工程指示編號：EI/0497/19

修改版次：β

工程名稱：觀塘 裕民坊平台

工程項目：鋁摺件加工圖(大雨棚位置)

名稱	鋁板加工圖	制圖	黃漢卿	2019.4.20	修改	A
材料	3mm厚板	復核	王禮秋	2019.4.20	日期	5.20
顏色	UCT803649FXL-3 (香檳金)	批准			圖號	YP-T-AP2d

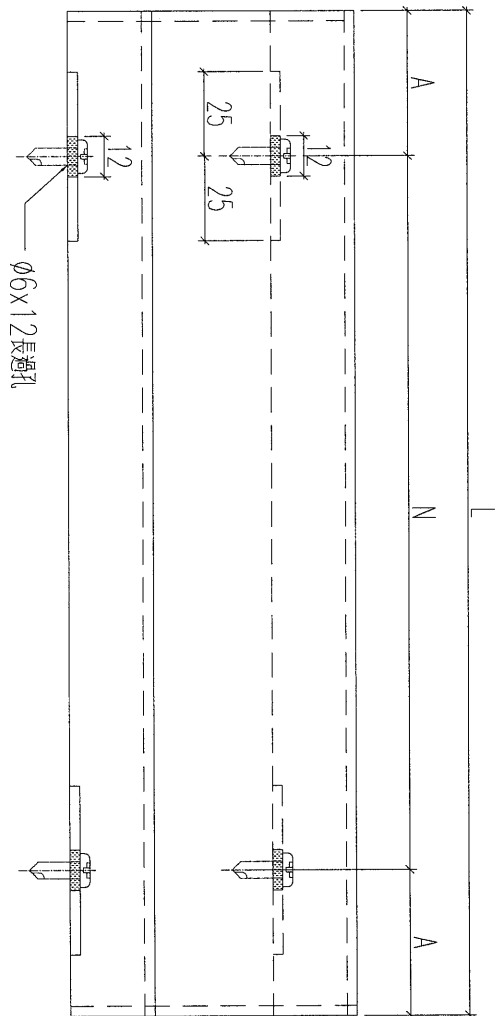
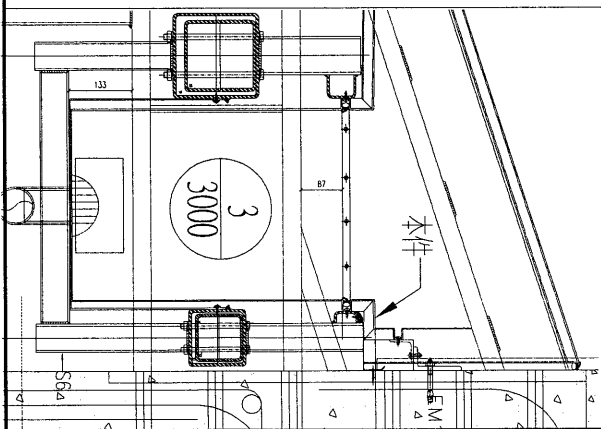
撞斜工字鋼處需地盤開避位

撞斜工字鋼處需地盤開避位

名稱	鋁板加工圖	制圖	黃漢卿	2019.4.20	修改	A
材料	3mm厚板	復核	王禮秋	2019.4.20	日期	5.20
顏色	UCT803649FXL-3 (香檳金)	批准			圖號	YP-T-AP5d-1

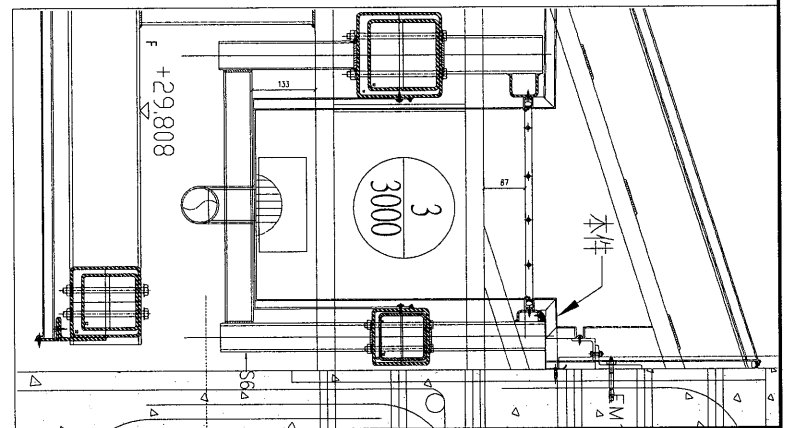
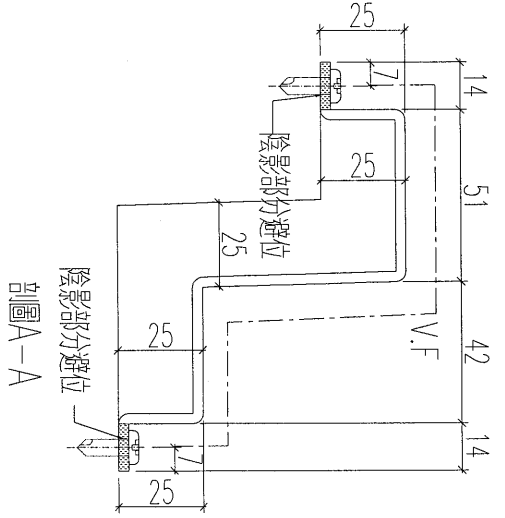
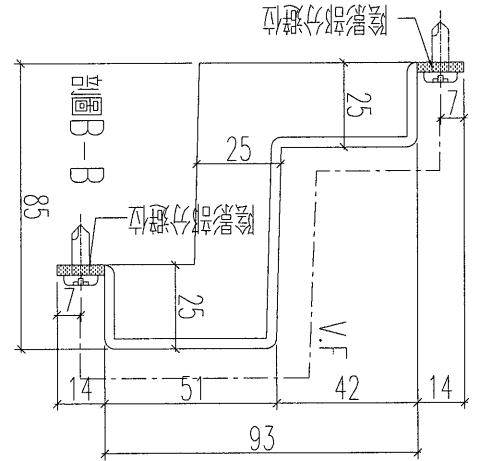
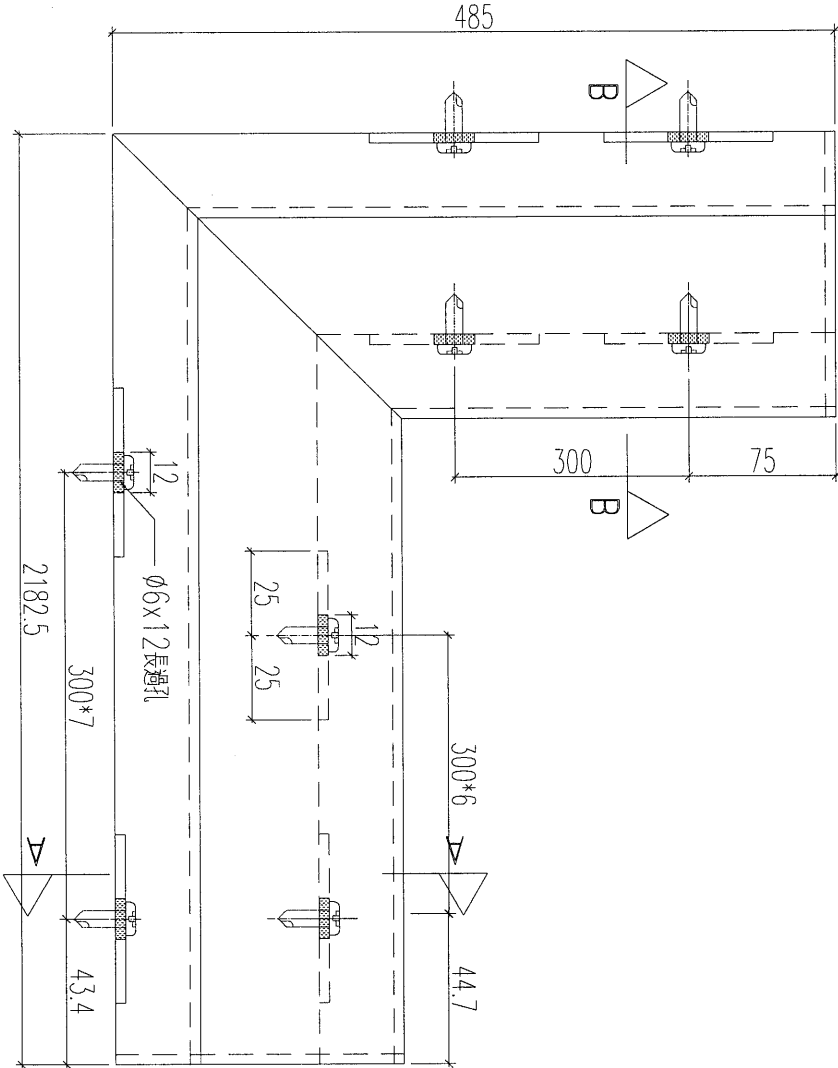
此铝板造型需香港複核后加工

名稱	鋁板加工圖	制圖	黃漢卿	2019.4.20	修改	A		
材料	3mm厚板	復核	王禮秋	2019.4.20	日期	5.20		
顏色	UCT803649FXL-3 (香檳金)	批准			圖號	YP-T-AP6d-1

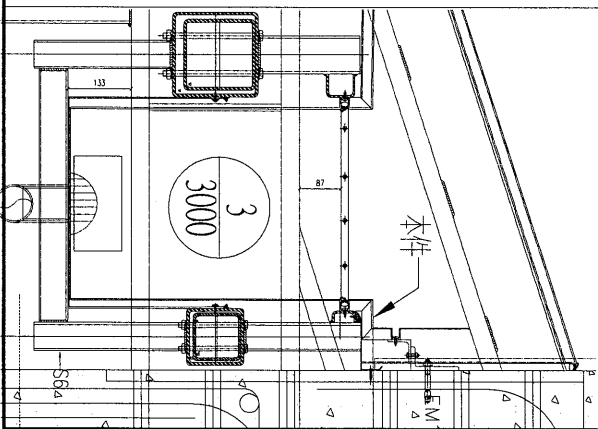
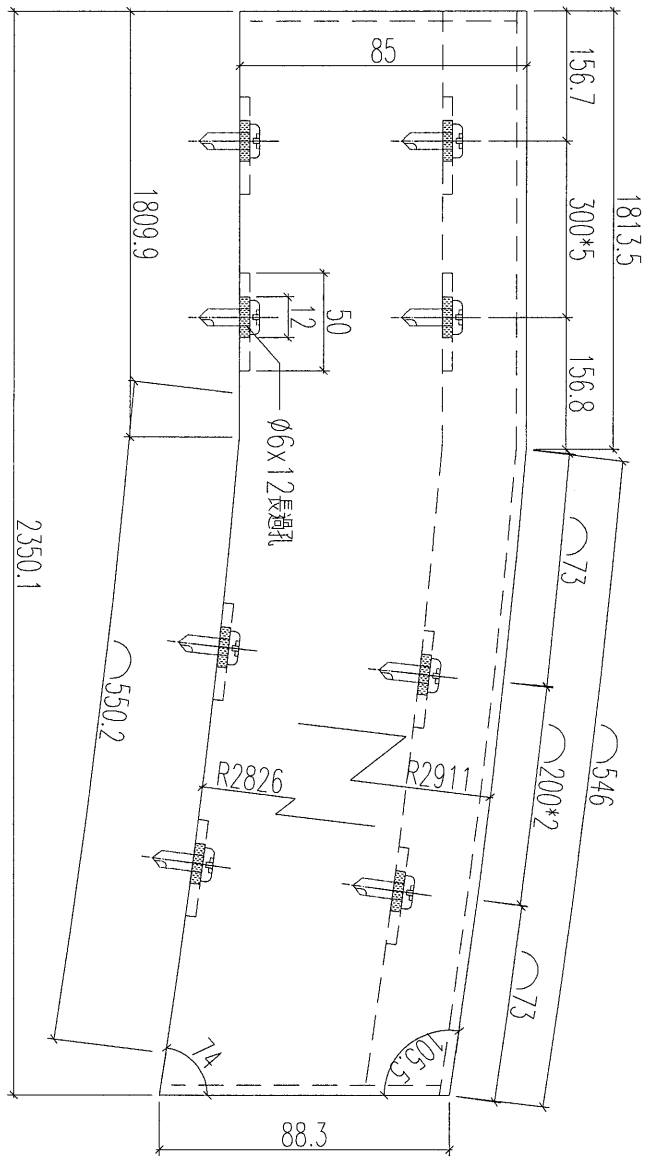
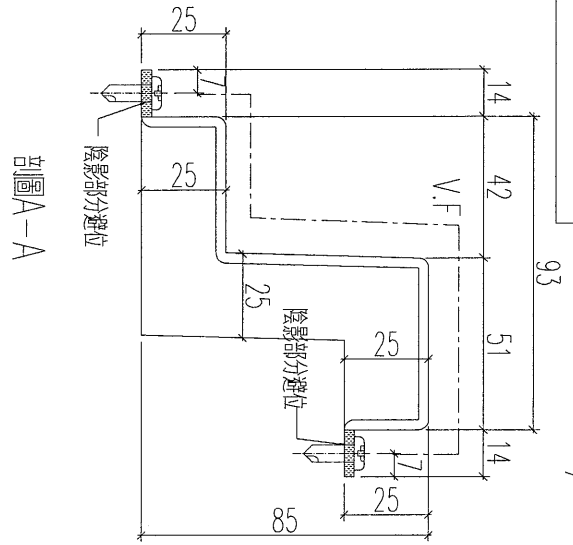
撞斜工字鋼處需地盤開避位

名稱	鋁板加工圖	制圖	黃漢卿	2019.4.20	修改	A		
材料	3mm厚板	復核	王禮秋	2019.4.20	日期	5.20		
顏色	UCT803649FXL-3 (香檳金)	批准			圖號	YP-T-AP8d

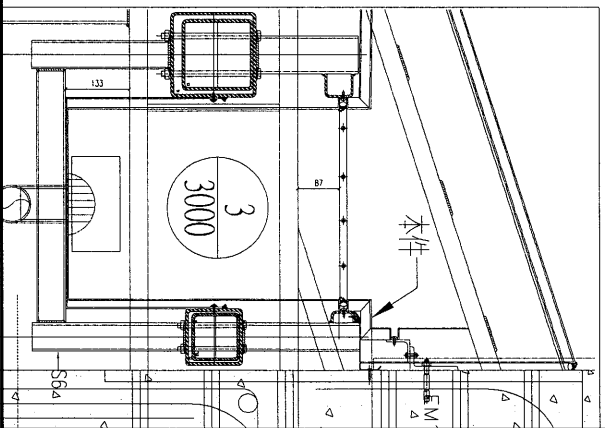
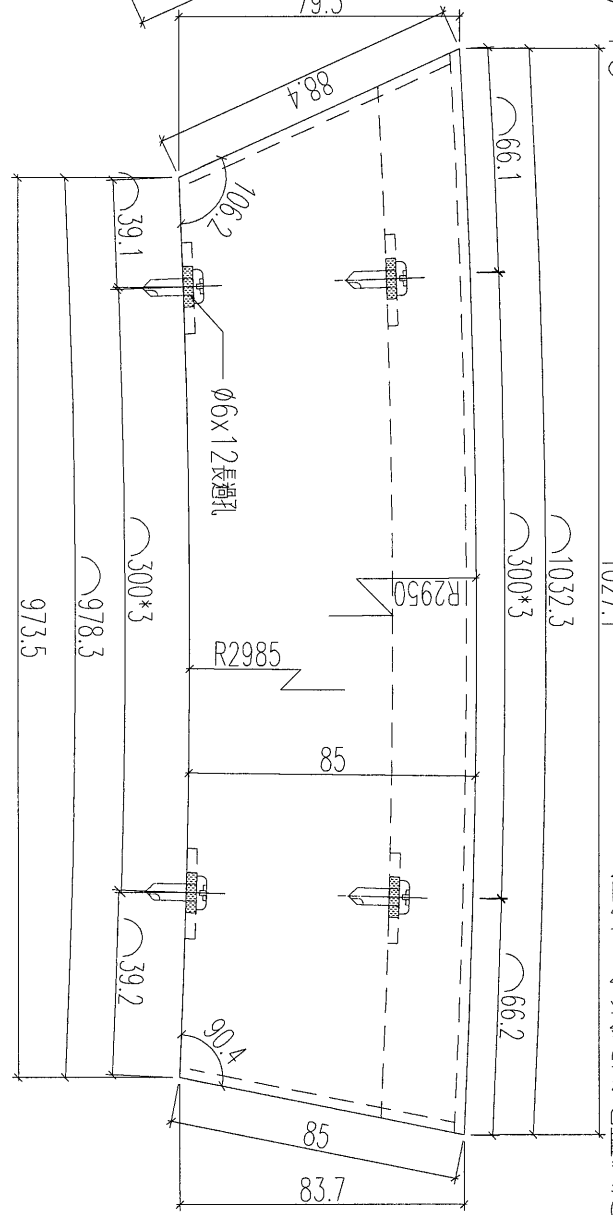
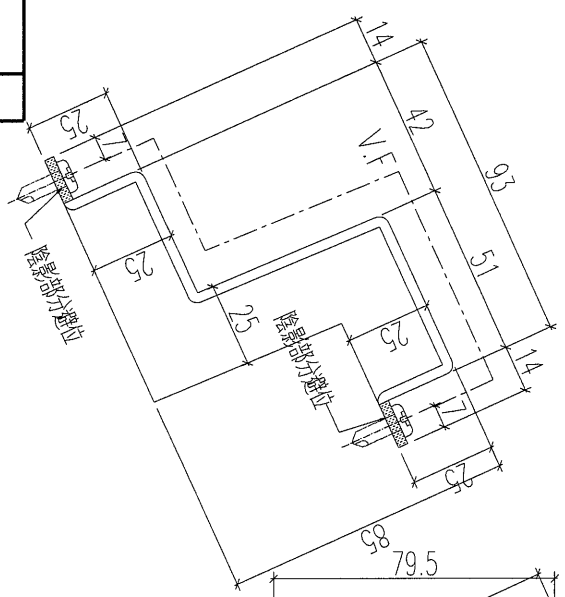
撞斜工字鋼處需地盤開避位

名稱	鋁板加工圖	制圖	黃漢卿	2019.4.20	修改	A		
材料	3mm厚鋁板	復核	王禮秋	2019.4.20	日期	5.20		
顏色	UCT803649FXL-3(香檳金)	批准			圖號	YP-T-AP9d

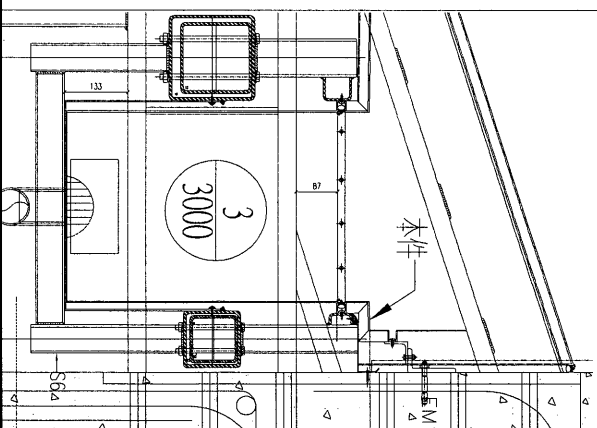
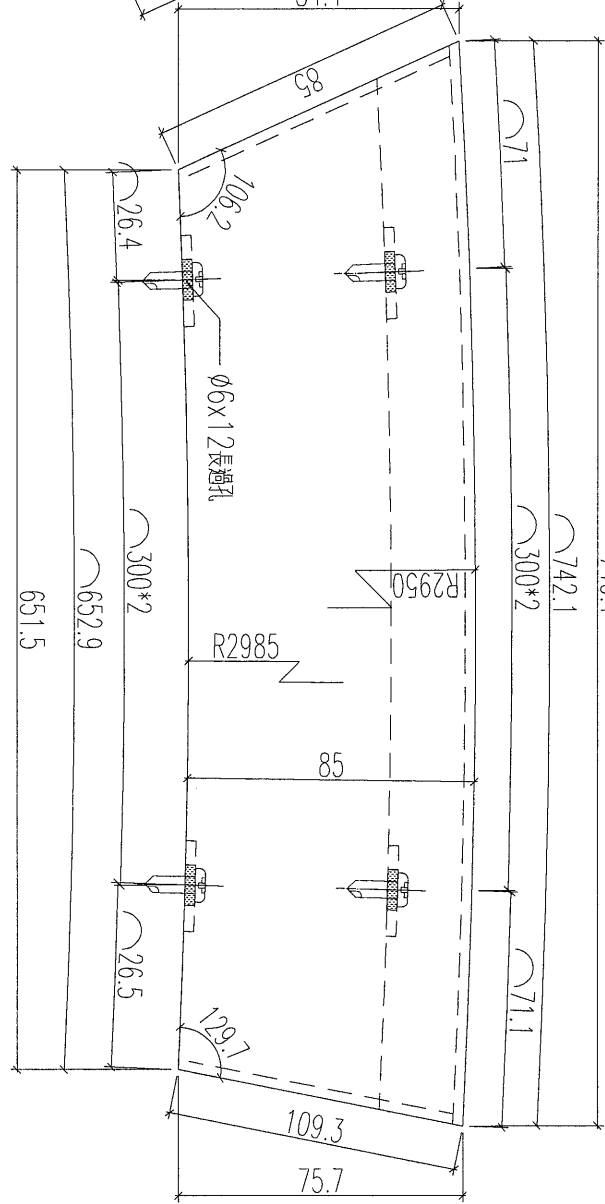
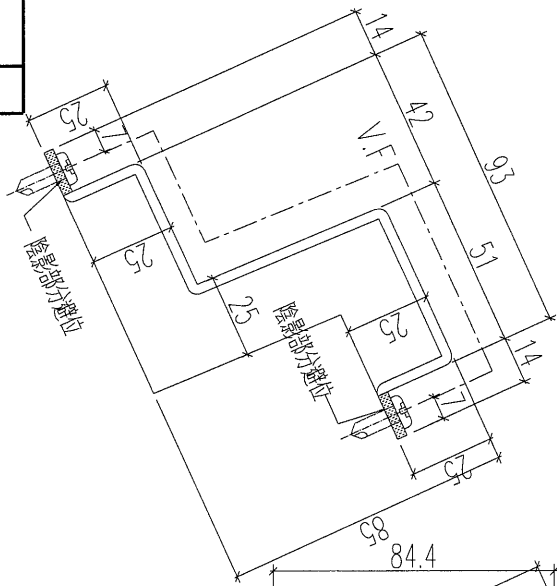
撞斜工字鋼處需地盤開避位

名稱	鋁板加工圖	制圖	黃漢卿	2019.4.20	修改	A	
材料	3mm厚鋁板	復核	王禮秋	2019.4.20	日期	5.20	
顏色	UCT803649FXL-3 (香檳金)	批准			圖號	YP-T-AP12d

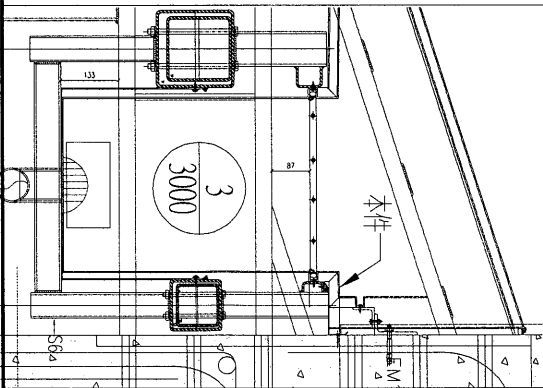
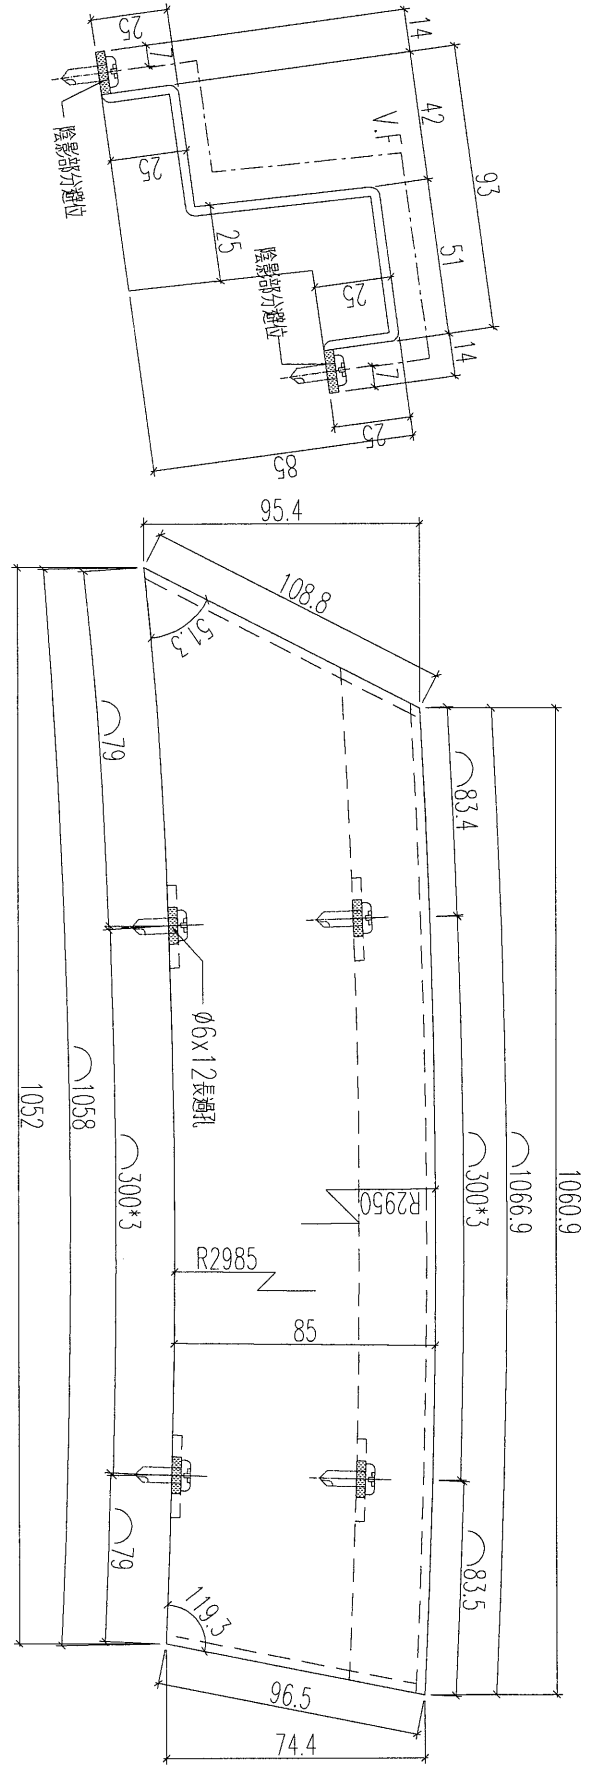
撞斜工字鋼處需地盤開避位

名稱	鋁板加工圖	制圖	黃漢卿	2019.4.20	修改	A
材料	3mm厚鋁	復核	王禮秋	2019.4.20	日期	5.20
顏色	UCT803649FXL-3 (香檳金)	批准			圖號	YP-T-AP13d

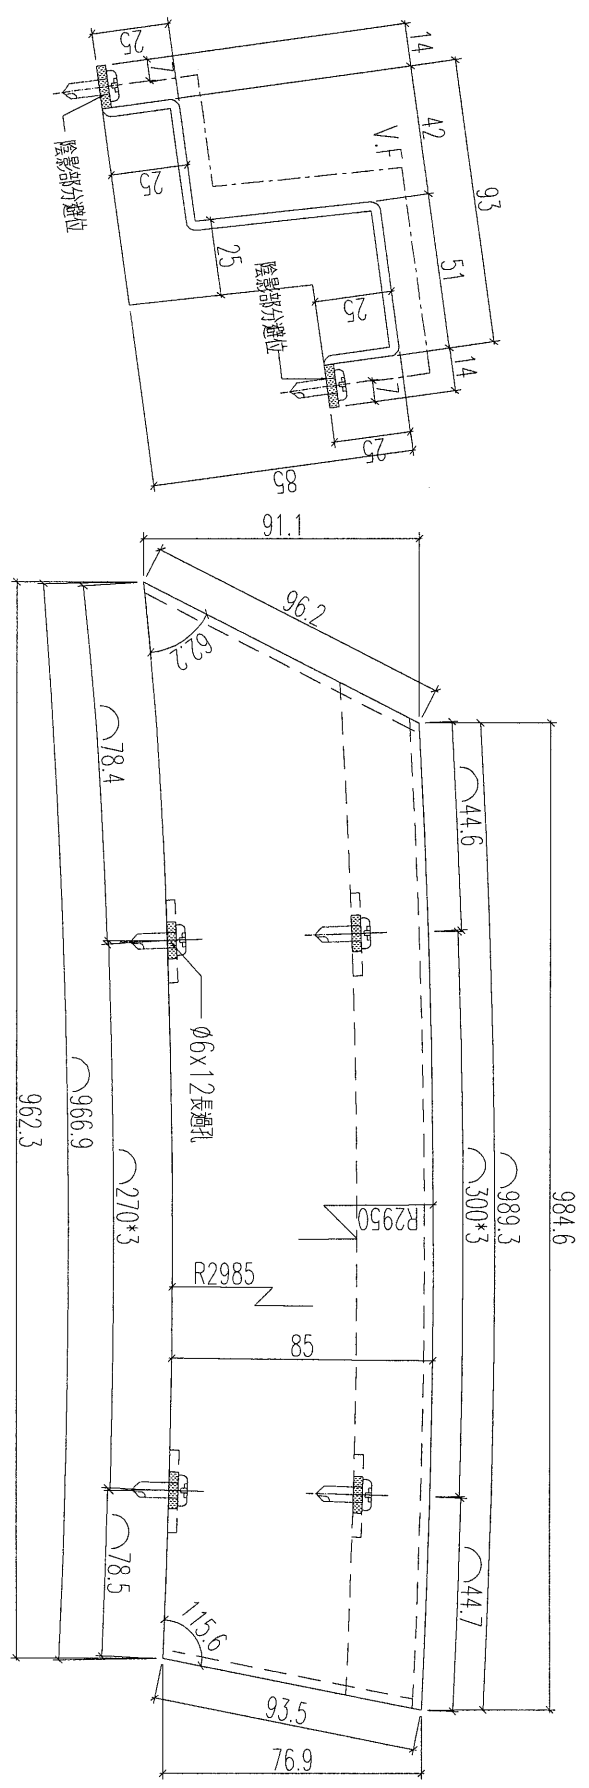
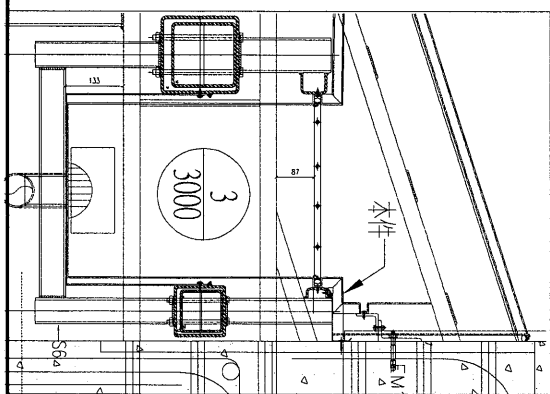
撞斜工字鋼處需地盤開避位
